Saksnummer: 2021/62

Uttalelse til detaljreguleringsplan for hovedvannledning Nordbysjøen – Flateby vannverk

Kart som viser skiløpetraséer i planområdet.

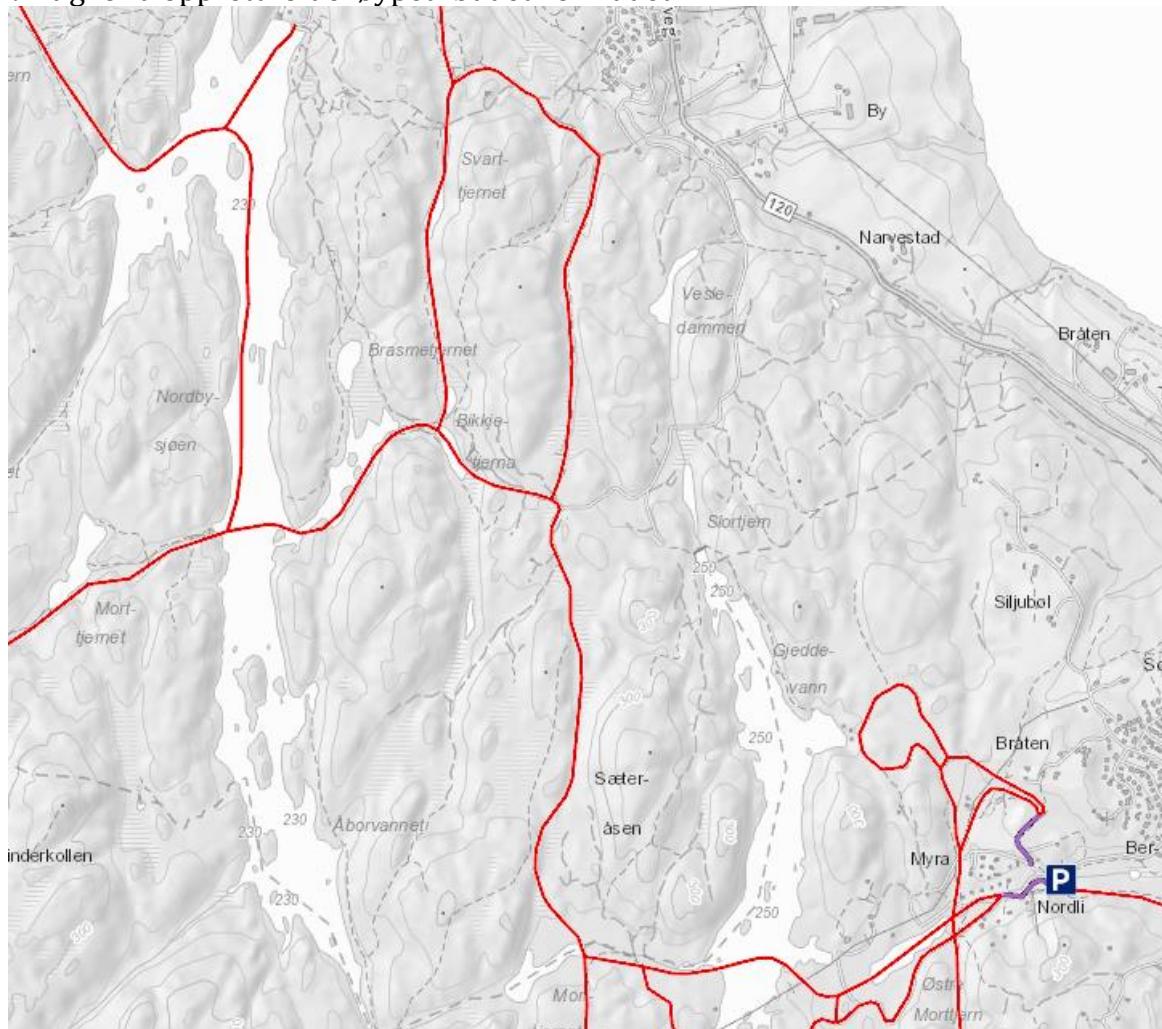
Den nye hovedvannsledningen skal ifølge planbeskrivelsen følge skiløypa i cirka 500 meter i området ved Bikkjetjerna. Den aktuelle skiløypa prepareres av Skiforeningen. Skiforeningen ber om at anleggsarbeidene utføres på sommerstid, så de ikke påvirker løypeprepareringen vinterstid. Dette kommenterte Skiforeningen også i forbindelse med oppstartsmeldingen for endret trasé. Skiforeningen merker seg forslagsstillaers kommentar om at de vil forsøke å unngå påvirkning på løypeprepareringen så langt som mulig, og at de vil se på alternativ trasé utenfor anleggsbeltet i samarbeid med Skiforeningen dersom arbeidet må foregå på vinterstid. Dette er viktig for å opprettholde løpetilbudet i området.
